**Quadro Sinottico dei Pareri ai fini dell'Intesa (comma 5 dell'articolo 52-quinquies del D.P.R. 8 giugno 2001 n. 327 e s.m.i) resi da ciascun Ente o Amministrazione "Gasdotto Lucera-San Paolo di Civitate, DN 300 (12)", DP 75 bar e opere connesse".**

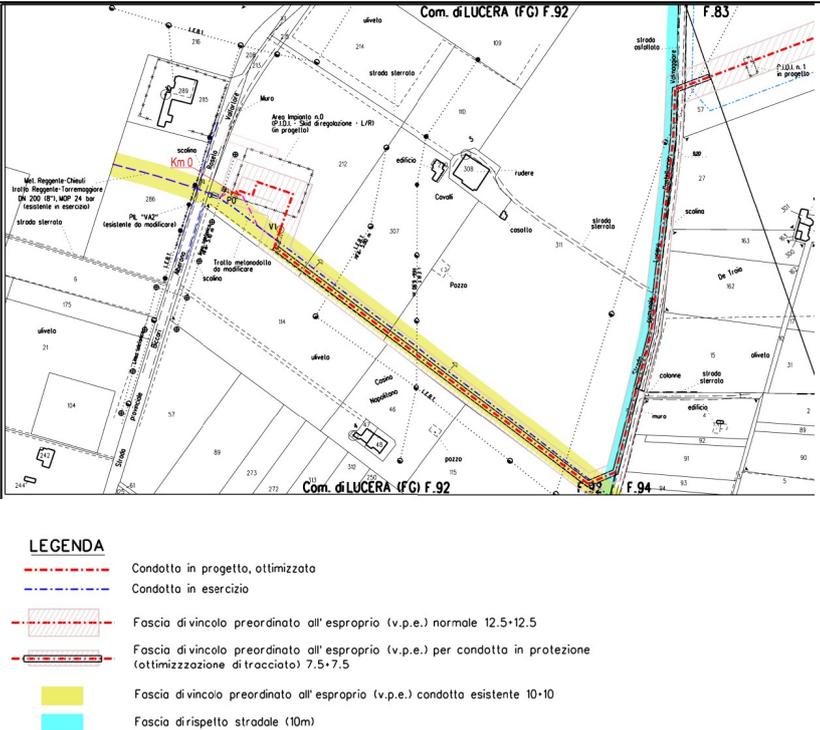
| Ente/Amministrazione   | Riferimento Atto  | Contenuto del parere  |
|--|---|---|
| <b>COMUNE DI LUCERA</b><br><br><b>SERVIZIO DI PIANIFICAZIONE URBANISTICA – GESTIONE DI PIANI E PROGRAMMI DI TRASFORMAZIONE E RIQUALIFICAZIONE URBANA – EDILIZIA PUBBLICA E PRIVATA – SUAP – ESPROPRIAZIONI, AMBIENTE E SANIFICAZIONE AMBIENTALE, VERDE PUBBLICO E FORESTAZIONE</b> | Prot. n. 20986 del 08/05/2023                                   | <b>Parere Favorevole</b><br><i>"[...]ESPRIME <b>PARERE FAVOREVOLE</b> all'iniziativa presentata dalla società "Gasdotti Italia SpA- S.G.I.", alle seguenti condizioni:</i> <ul style="list-style-type: none"> <li>- <i>il tracciato del gasdotto non attraversi la particella n. 311 del F. 92 di proprietà comunale, ma sia posto ad una distanza non inferiore a 100 m. dai confini della stessa particella, atteso che essa è destinata dal PUG alla residenza (contesto "CRM.sp);</i></li> <li>- <i>La società Gasdotti Italia SpA (S.G.I.) riconosca a favore del Comune di Lucera le giuste misure compensative ambientali, art. 1 della L.R. 28/2022, da prevedere in apposita convenzione /accordo da sottoscrivere tra Comune e Società e regolamentante i rapporti reciproci nella realizzazione e gestione del medesimo metanodotto. Tali misure compensative sono tra l'altro giustificate dalla circostanza che il tracciato oggetto di intervento attraversa territori assoggettati a tutela e salvaguardia per diversi aspetti (storici, ambientali, vegetazionali, idrogeomorfologici, etc.), che con la realizzazione/sostituzione e opere connesse del metanodotto in questione si troverebbero inseriti in un particolare contesto ambientale diverso da quello d'origine;</i></li> <li>- <i>Al fine di consentire la salvaguardia delle disposizioni di cui al P.P.T.R. approvato con Delibera di Giunta Regionale n. 176 del 6.02.2015, si invita a tenere in debita considerazione le relative norme di tutela, previste per aree assoggettate a vincoli, al fine di attuare una salvaguardia dei siti interessati da beni storicoarchitettonici, botanico-vegetazionali, etc. ; eventuali ritrovamenti archeologici insistenti sull'area interessata dalle opere, dovranno essere segnalate alla Soprintendenza ai Beni Culturali;</i></li> <li>- <i>La compatibilità delle opere previste su aree assoggettate ai vincoli di cui in premessa, con le relative direttive di tutela, sia valutata dagli enti/uffici preposti alla loro salvaguardia e quindi al rilascio del relativo atto di assenso qualora ancora non ottenuti;</i></li> <li>- <i>prima del rilascio dell'Autorizzazione vengano valutate eventuali interferenze tra il gasdotto di cui all'oggetto ed eventuali segnalazioni di tipo archeologico insistenti sul territorio del Comune di Lucera (qualora emergono durante gli scavi);</i></li> </ul> |

| Ente/Amministrazione   | Riferimento Atto                                      | Contenuto del parere   |
|------------------------|---|--|
|                        |   | <ul style="list-style-type: none"> <li>- <i>Eventuali opere inerenti strutture pubbliche comunali (viabilità ed altro) siano eseguite a perfetta regola d'arte ed in particolare così come previsto dal nuovo Regolamento approvato con delibera di Consiglio Comunale n. 77 del 27.10.2014 avente per oggetto "Regolamento per l'esecuzione di opere che richiedono interventi di manomissione del suolo e sottosuolo pubblico sul territorio comunale";</i></li> <li>- <i>Eventuale occupazione permanente o temporanea di suolo, soprassuolo e sottosuolo appartenente al demanio o al patrimonio indisponibile del Comune di Lucera e che comporti o meno la costruzione di manufatti è soggetta a preventiva concessione/autorizzazione da parte dell'Ente, così come disciplinato dal Regolamento Comunale per l'applicazione del canone unico patrimoniale approvato con Deliberazione Consiliare n. 30 del 31.05.2022;</i></li> <li>- <i>eventuali realizzazioni di manufatti fuori terra dovranno essere soggetti a preventiva concessione/autorizzazione, ai sensi del D.P.R. n. 380/2001 e ss.mm.ii., da parte dell'Ente preposto al suo rilascio;</i></li> <li>- <i>rispettare la compatibilità/distanze ai sensi della normativa vigente, della posa in opera delle tubazioni in caso di presenza di ulteriori sottoservizi;</i></li> <li>- <i>tutte le fasi di lavorazione e realizzazione dell'opera, dovranno avvenire sotto la supervisione del personale tecnico interno alla Gasdotti Italia Spa. (S.G.I.) , in regime di applicazione del D.Lgs. 81/08 e ss.mm.ii. (coordinamento della sicurezza nei cantieri mobili e temporanei);</i></li> <li>- <i>tutte le condotte posate, prima della messa in esercizio dovranno essere sottoposte a prova di tenuta e collaudo, secondo quanto stabilito dalla normativa vigente;</i></li> <li>- <i>durante la esecuzione delle opere, sia garantita la pubblica e privata incolumità dei cittadini e l'esatta osservanza delle norme di sicurezza;</i></li> <li>- <i>prima della messa in esercizio dell'impianto la Società dovrà presentare al Comando Provinciale dei Vigili del Fuoco la segnalazione Certificata di Inizio Attività (SCIA) o parere /N.O. ai sensi del DPR 151/2011 al fine di ottenere il parere di Conformità del Progetto con successiva trasmissione a questo Ente;</i></li> <li>- <i>L'inizio dei lavori sia subordinato all'acquisizione dei pareri dei vari Enti coinvolti nel procedimento, degli atti di assenso da parte dei privati proprietari dei suoli eventualmente interessati dalle opere (qualora non ancora ottenuti). [...]"</i></li> </ul> |

| Ente/Amministrazione | Riferimento Atto | Contenuto del parere  |
|----------------------|------------------|---|
|                      |                  | <p>– EDILIZIA PUBBLICA E PRIVATA – SUAP – ESPROPRIAZIONI, AMBIENTE E SANIFICAZIONE AMBIENTALE, VERDE PUBBLICO E FORESTAZIONE del comune di Lucera trasmetteva alla Regione Puglia Sezione Autorizzazioni Ambientali ed al Ministero della Transizione Ecologica Dipartimento Energia Direzione generale per le infrastrutture e la sicurezza dei sistemi energetici e geominerari Div. IV-Infrastrutture energetiche, il parere favorevole dal punto di vista urbanistico;</p> <p>- in data 18.05.2023 SGI ha acquisito il suddetto parere e preso visione delle prescrizioni contenute in esso;</p> <p style="text-align: center;"><i>V ISTO CHE</i></p> <p>- La prescrizione n.1 contenuta nella nota Prot. n.20986 del 08.05.2023 del comune di Lucera (FG) cita testualmente:</p> <p>“il tracciato del gasdotto non attraversi la particella n. 311 del F. 92 di proprietà comunale, ma sia posto ad una distanza non inferiore a 100 m. dai confini della stessa particella, atteso che essa è destinata dal PUG alla residenza (contesto "CRM.sp”).</p> <p>Tutto ciò detto, la scrivente società ha esaminato quanto riportato nella stessa condizione e anticipato le preliminari valutazioni nell'incontro avuto con il Dirigente dell'ufficio SERVIZIO DI PIANIFICAZIONE URBANISTICA – GESTIONE DI PIANI E PROGRAMMI DI TRASFORMAZIONE E RIQUALIFICAZIONE URBANA – EDILIZIA PUBBLICA E PRIVATA – SUAP – ESPROPRIAZIONI, AMBIENTE E SANIFICAZIONE AMBIENTALE, VERDE PUBBLICO E FORESTAZIONE in data 23.05.2023.</p> <p>Di seguito è illustrata la soluzione tecnica sviluppata che in sintesi presenta la minimale ottimizzazione di tracciato che la scrivente società, con il supporto dei progettisti, ha elaborato per soddisfare i termini del procedimento in oggetto, evitando di interessare nuovi mappali, e la futura destinazione dal PUG alla residenza.</p> <p>Va premesso infatti, che con nota Prot. n.40683 del 17.03.2023 il MASE - Dipartimento Energia – Direzione Generale Infrastrutture e Sicurezza adottava e comunicava la conclusione positiva della Conferenza di Servizi ai sensi dell'art. 14-quater della legge n. 241/90 e ss.mm.ii. e invitava la Regione Puglia a rilasciare l'Atto di Intesa previsto dal comma 5 dell'articolo 52-quinquies del D.P.R. 8 giugno 2001 n. 327 e s.m.i..</p> <p>All'interno del procedimento in oggetto si è provveduto all'Avviso dell'avvio secondo quanto previsto dalla norma per numero di proprietari superiori a 50, quindi in data 4 giugno 2021 si è provveduto alla pubblicazione dei mappali interessati dal progetto, ai sensi della legge n. 241/90 e s.m.i. e dell'art. 52-ter comma 1 del D.P.R. n. 327/2001 e s.m.i., sugli Albi Pretori dei Comuni interessati. L'avviso è stato inoltre pubblicato, in pari data, sul quotidiano nazionale “Italia Oggi”, sul quotidiano locale “Il Mattino di Foggia e provincia” e sul sito informatico della Regione Puglia.</p> <p>A seguito delle predette pubblicazioni, non sono pervenute osservazioni.</p> <p><b>1) SCELTA DEL TRACCIATO CHE INTERESSA IL MAPP. 311 FG. 92</b></p> <p>Il processo di definizione del tracciato ha comportato una rigorosa e attenta operazione di verifica progettuale, attraverso l'analisi di tutte le particolari criticità legate alla realizzazione e alla successiva gestione dell'opera, ma anche all'ambiente in cui essa stessa si inserisce ed ai vincoli e norme di tutela vigenti, così come riportato nei documenti di progetto allegati alle procedure autorizzative. Per tale motivo è stato privilegiato il passaggio in terreni agricoli a distanza dai nuclei abitati.</p> <p>Altro criterio principale è stato quello di sfruttare, dove possibile, il parallelismo con infrastrutture esistenti per limitare il consumo del territorio con ulteriori vincoli. In particolare quindi, il tracciato nei pressi del mappale in oggetto è previsto in parallelismo con il metanodotto SGI</p> |

| Ente/Amministrazione | Riferimento Atto | Contenuto del parere  |
|----------------------|------------------|---|
|                      |                  | <p>esistente Reggente-Chieuti DN 200 (8"), a cui è collegato in corrispondenza dell'impianto terminale di partenza, così come rappresentato nello stralcio di Fig. 1.</p> <p>Attualmente il terreno in corrispondenza del mappale 311 è condotto a seminativo ed uliveto, come qualificato anche nella relativa visura catastale, quindi facilmente ripristinabile dal punto di vista ambientale/paesaggistico a fine lavori. Inoltre, le vigenti NTA del PGU del comune di Lucera (art. 22.2 comma 2) indicano come destinazione d'uso attuale quella agricola ("disciplina prevista dal PUG/S per il CRA.df-Contesto rurale con prevalente funzione agricola definita") fino all'attuazione delle previsioni che prevedono la futura destinazione a residenza.</p> <p>Si chiarisce che la presenza del nuovo gasdotto non pregiudica la definizione e futura attuazione di un PUE con destinazione a residenza in quanto, in virtù del dimensionamento delle tubazioni previsto in progetto con spessori maggiorati ed illustrato al punto 2, è possibile edificare anche luoghi di concentrazione di persone alla distanza minima pari a 12.5 m dalla condotta (fascia di sicurezza non-aedificandi). La condotta, a tale scopo, è stata prevista in parallelo al gasdotto esistente ed alla strada comunale al limite del mappale ed in aree già vincolate dalla presenza di queste infrastrutture, consentendo in questo modo di sviluppare la parte edificatoria all'interno del mappale stesso sfruttandone appieno l'indice di fabbricazione previsto dalle NTA del PGU per l'area. Inoltre, sopra il gasdotto è possibile realizzare alcune opere complementari richieste sempre dall'art. 22.2 dalle NTA (es. pista ciclabile, aree a verde, parcheggi).</p> <p>Il tracciato così definito in fase di progetto nei pressi del mappale 311/Fg. 92, e sottoposto alle varie procedure autorizzative, viene di seguito riportato in Fig. 1.</p>  <p><b>LEGENDA</b></p> <ul style="list-style-type: none"> <li><span style="color: red;">- - -</span> Condotta in progetto</li> <li><span style="color: blue;">- - -</span> Condotta in esercizio</li> <li><span style="border: 1px solid red; background-color: #f0f0f0; display: inline-block; width: 20px; height: 10px;"></span> Fascia di vincolo preordinato all'esproprio (v.p.e.) normale 12.5-12.5</li> </ul> <p><b>Fig. 1 – Stralcio catastale con posizione del tracciato del gasdotto come da progetto presentato</b></p> |
